改善箇所説明図:

不具合の内容:

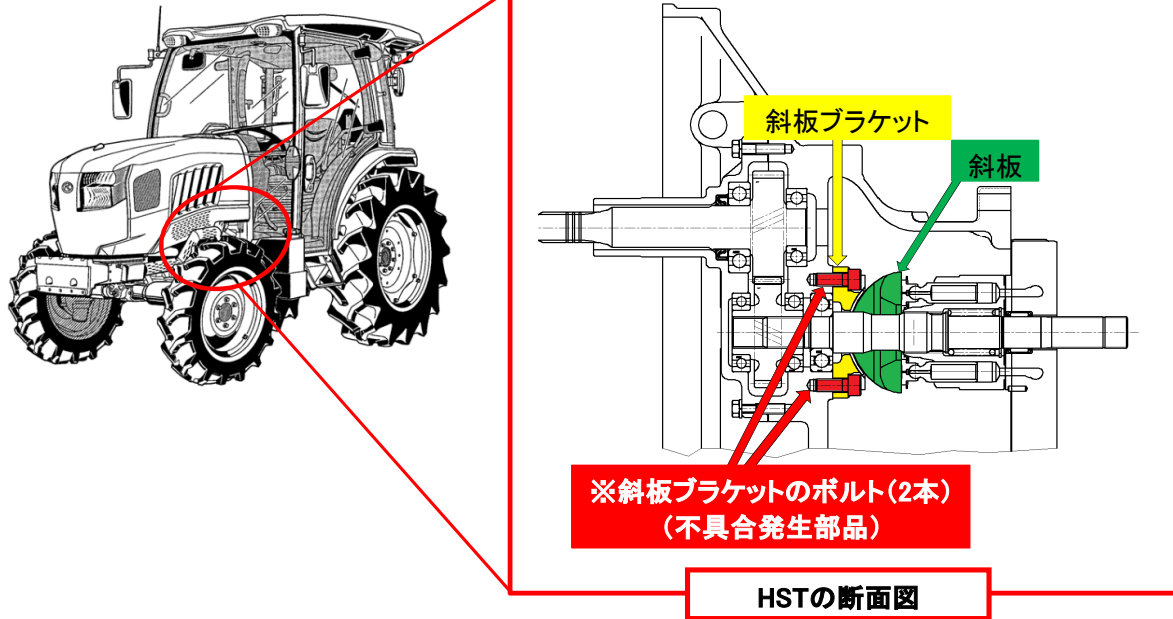
農耕トラクタの静油圧式無段変速機(HST)において、構成部品の斜板ブラケットのボルトの締付け工具の管理が不適切なため、当該ボルトの締付けトルクが不足しているものがある。そのため、ボルトに緩みが発生し、斜板と干渉し、変速できなくなり、最悪の場合、車両が停止しなくなるおそれがある。

全車両、斜板ブラケットのボルトを規定トルクで再締付けを行う。
また、斜板を確認し、ボルトの接触痕があるものやボルトが脱落している場合は、静油圧式無段変速機(HST)の交換を行う。

下の写真の部位、機種銘板の左下に白色マーキングを実施する。
